Příloha č. 2
Změnové listy

REKONSTRUKCE ČTYŘ ÚSEKŮ TT LIBEREC - JABLONEC N.N.

Úsek: PROSEČ N.N, ŠKOLA – PROSEČ N.N, VÝHYBNA

Změnový list číslo: ZL001_2U_SO602.1

Km 7.410 - CHAR. REZ

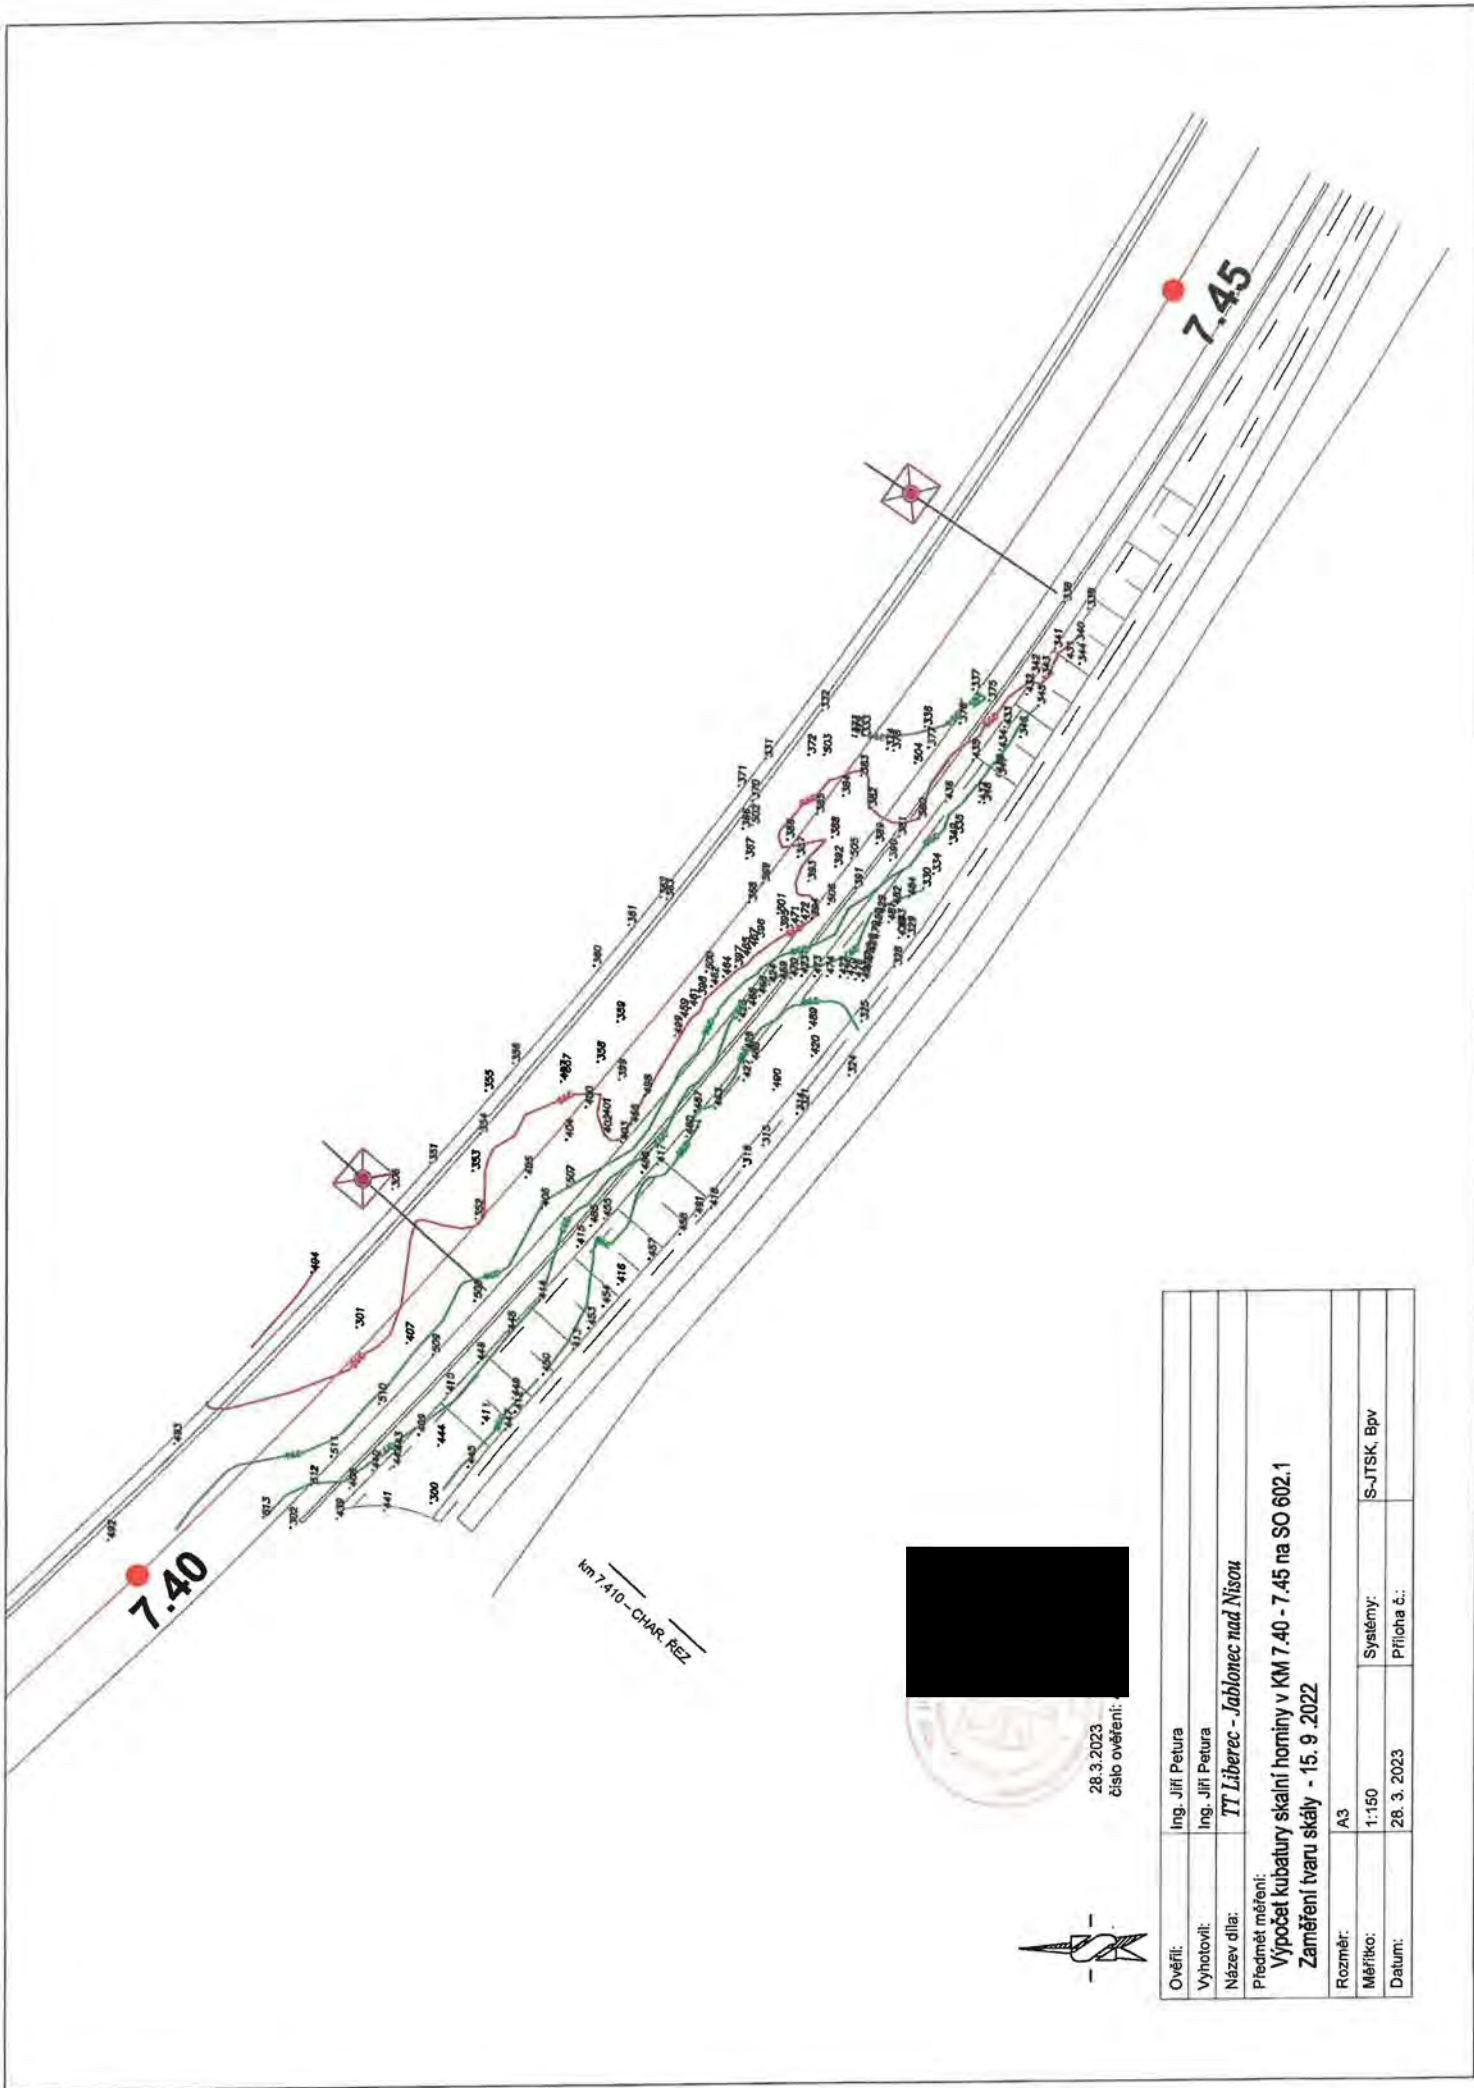
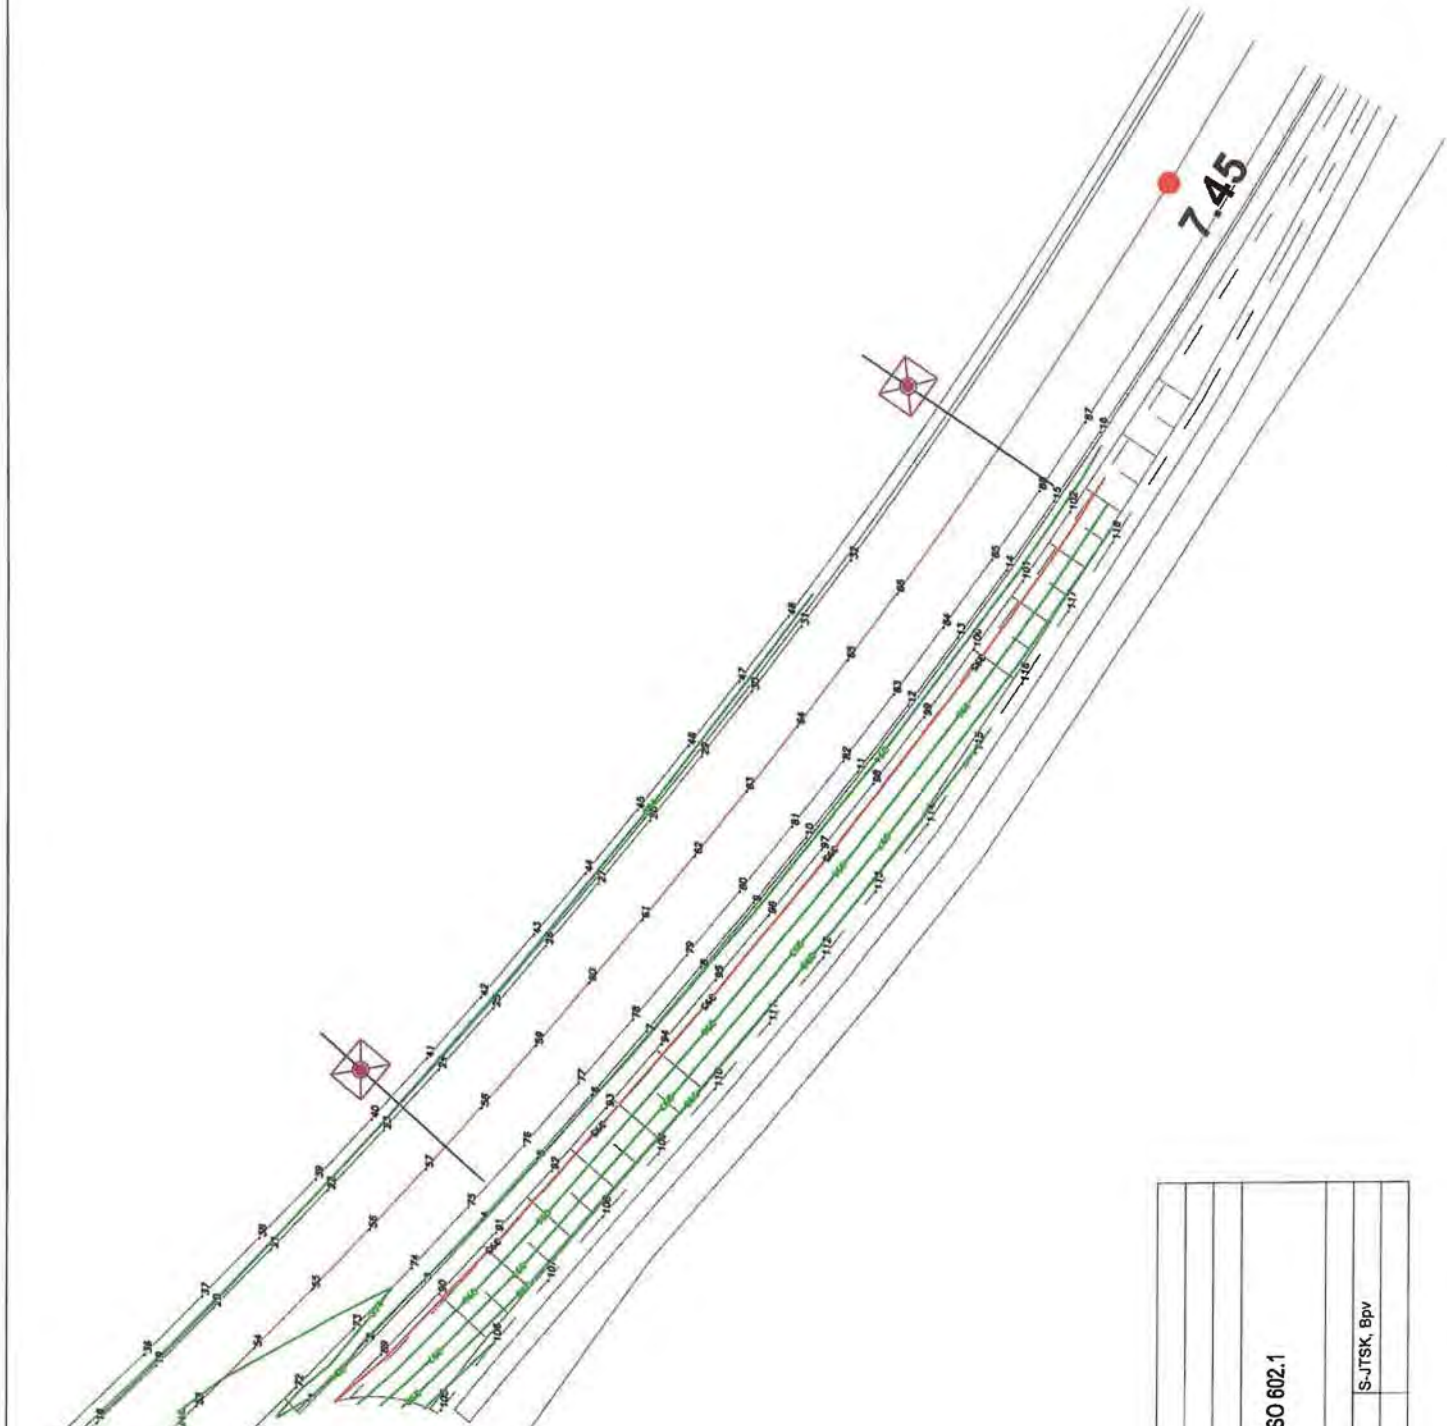
ÚČEL MĚŘENÍ: Zaměření a výpočet kubatury skály ve staničení KM 7.400 7.450 na SO 602.1

Celková kubatura odtěžené skály pro úpravu na HTU: **315.5 m³**

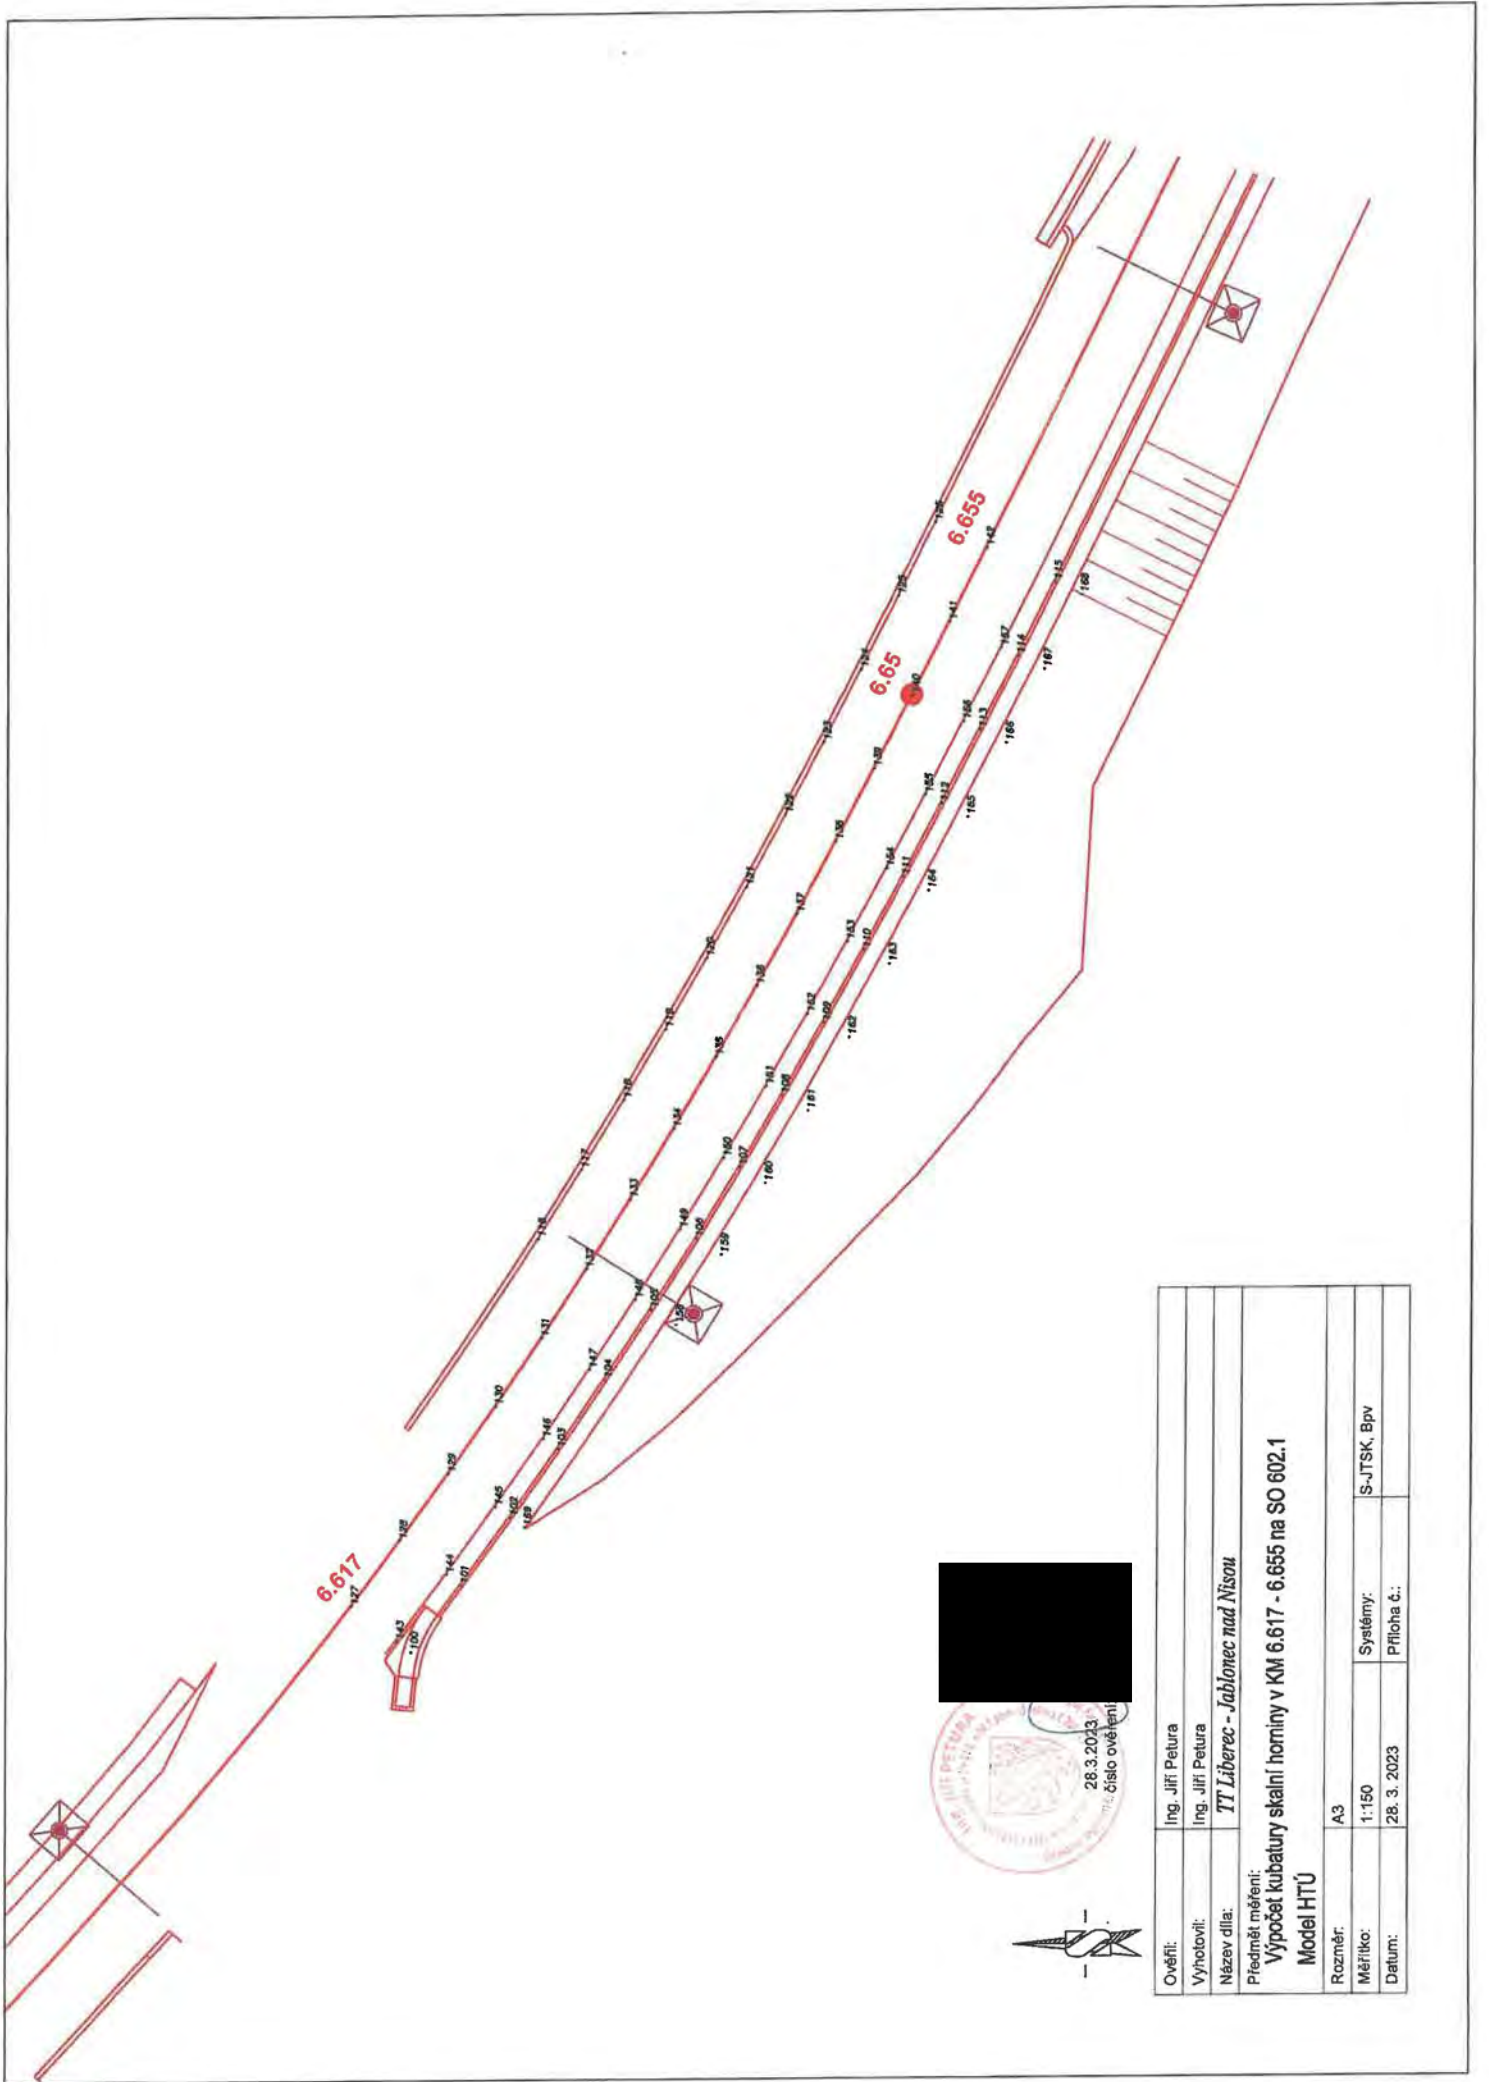
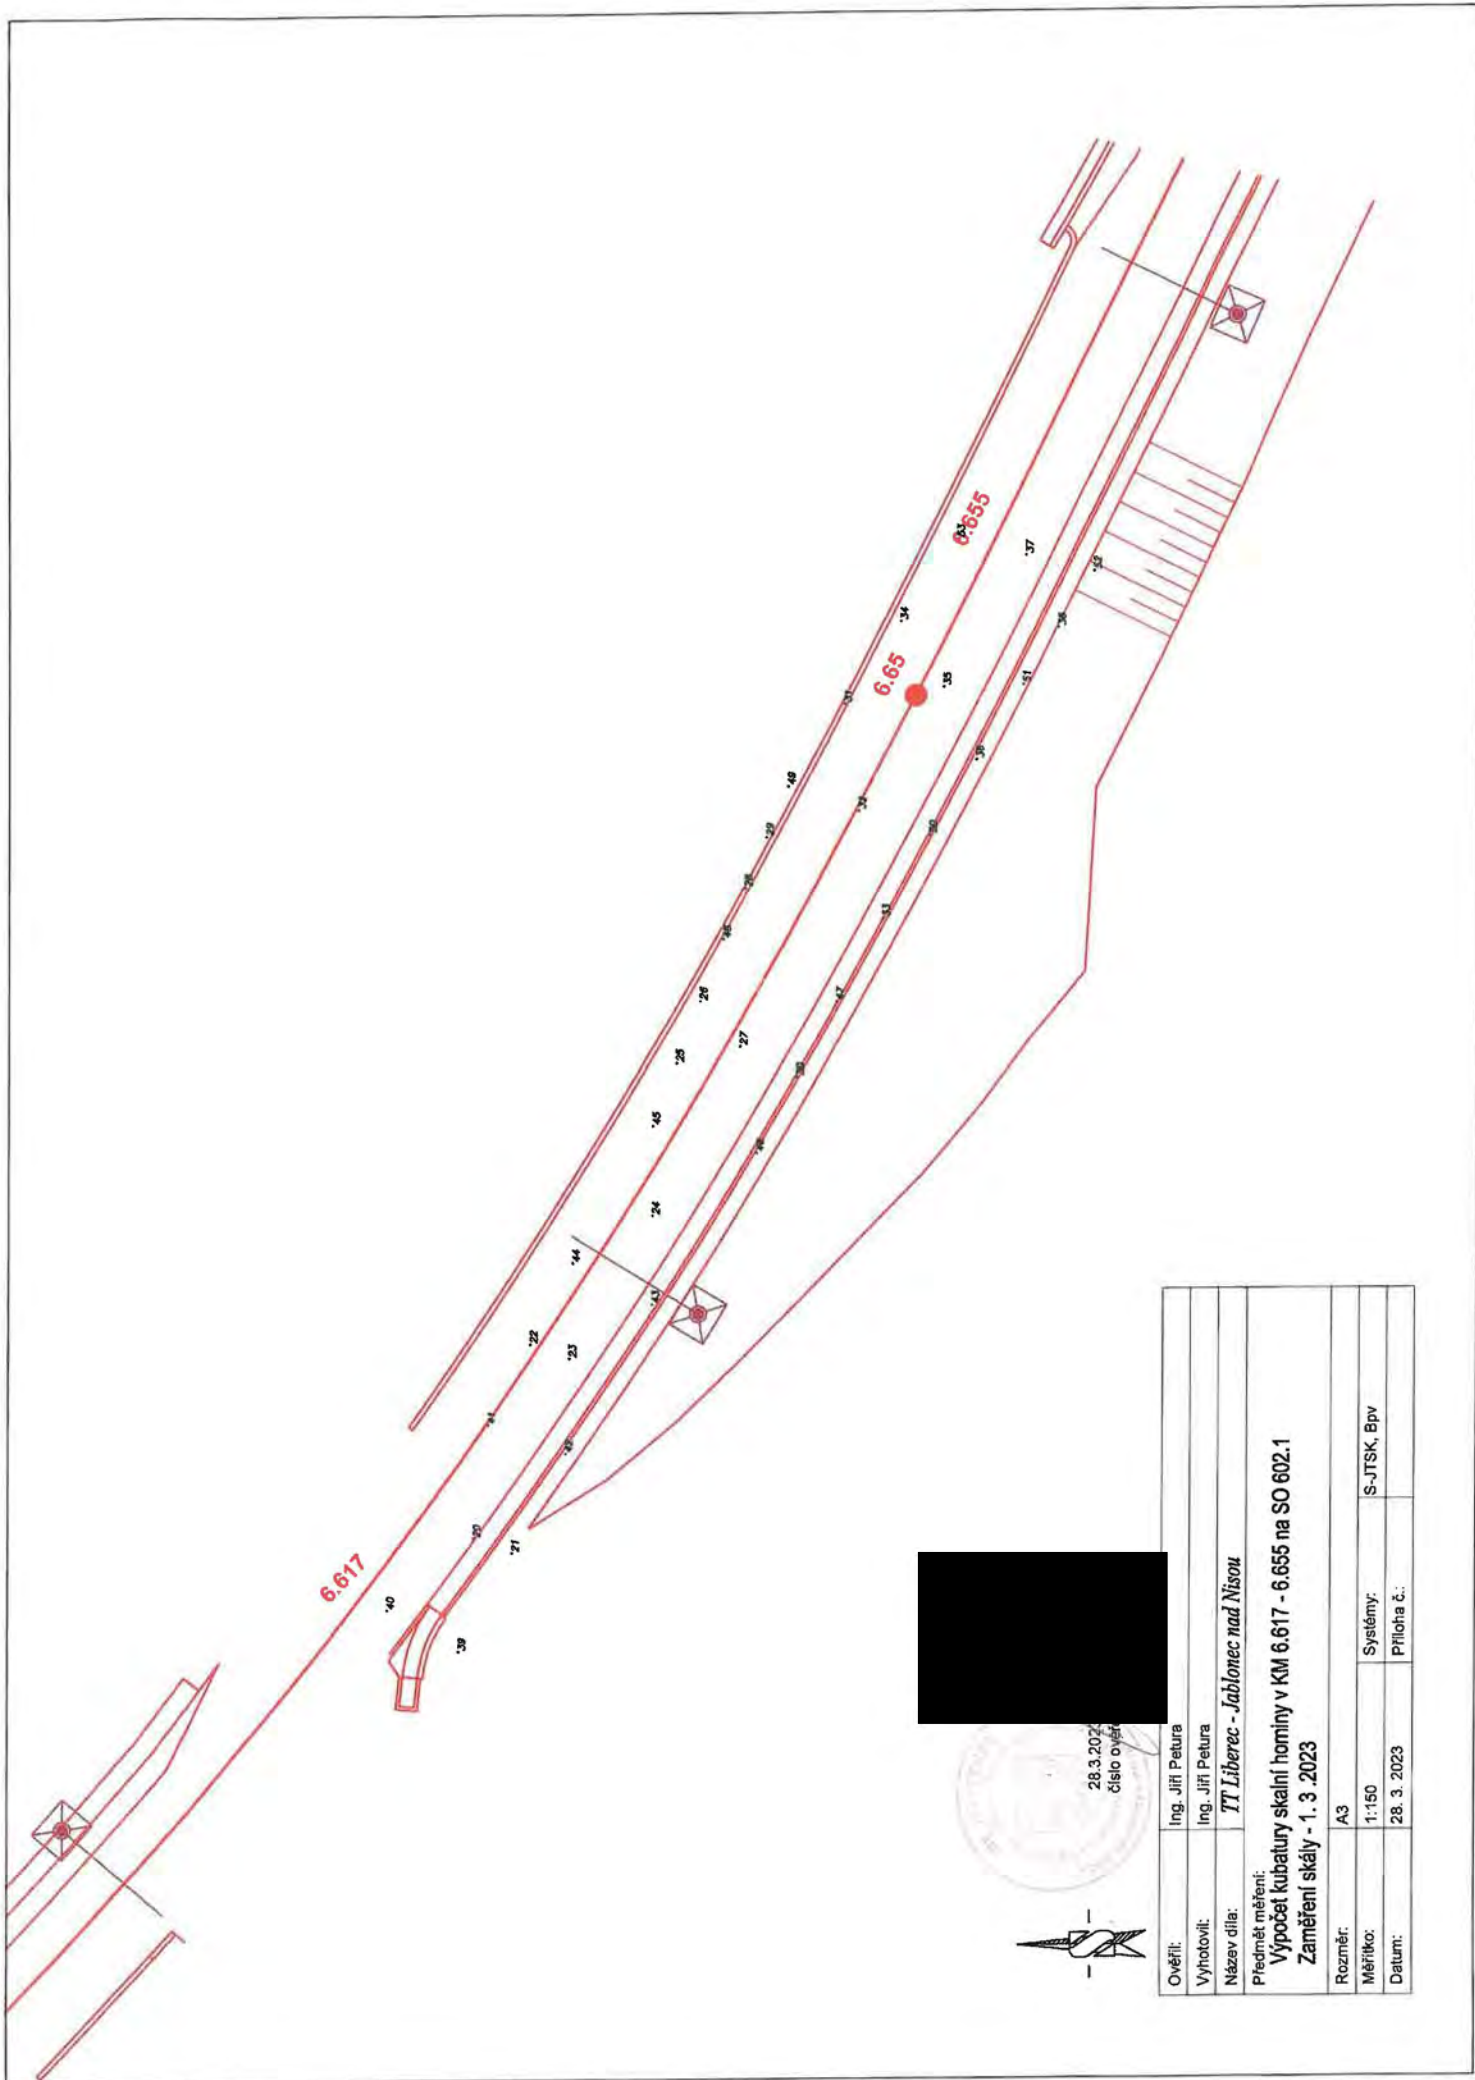
ÚČEL MĚŘENÍ: Zaměření a výpočet kubatury skály ve staničení KM 6.617 - 6.655 na SO 602.1

Celková kubatura odtěžené skály pro úpravu na HTU: **89.1 m³**
